**Avis délibéré de l'Autorité environnementale  
sur la ligne 18 (tronçon Aéroport d'Orly -  
Versailles Chantiers) - (78, 91, 92 et 94)  
Actualisation de l'avis n°2015-63**

**n°Ae : 2017-73**

Figure 2 : Schéma de principe de la reconstitution du corridor écologique prévu par l'EPAPS (source : étude d'impact)

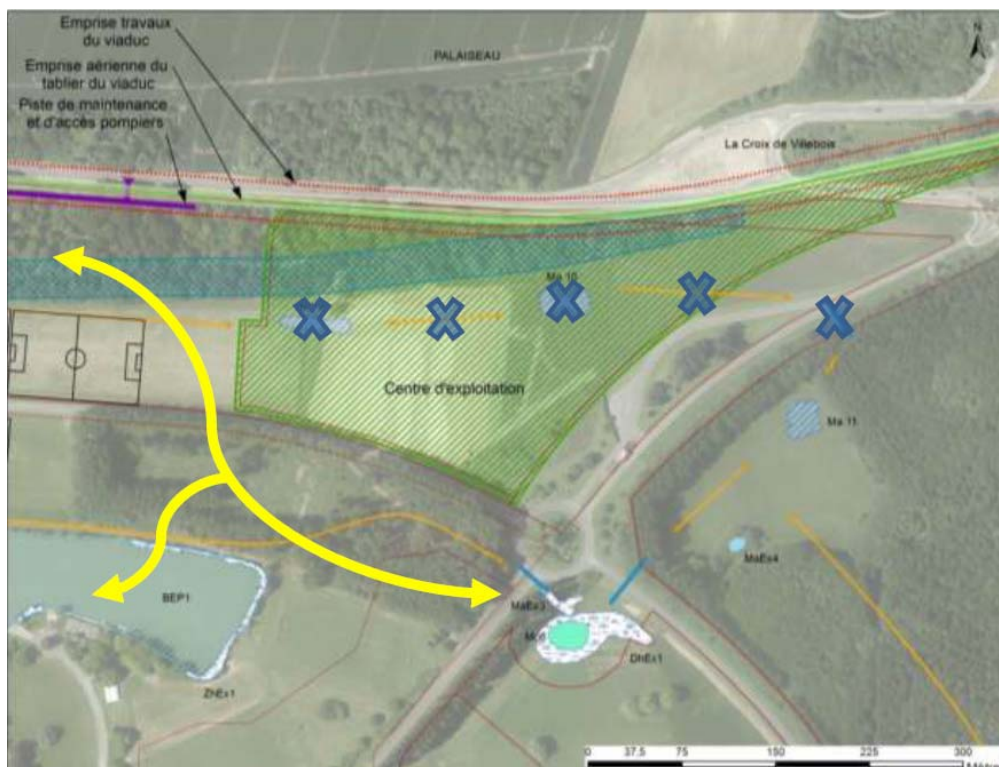
La SGP prévoit la recréation de ce corridor par le déplacement des aménagements prévus par l'EPAPS, selon le schéma de principe<sup>34</sup> suivant :
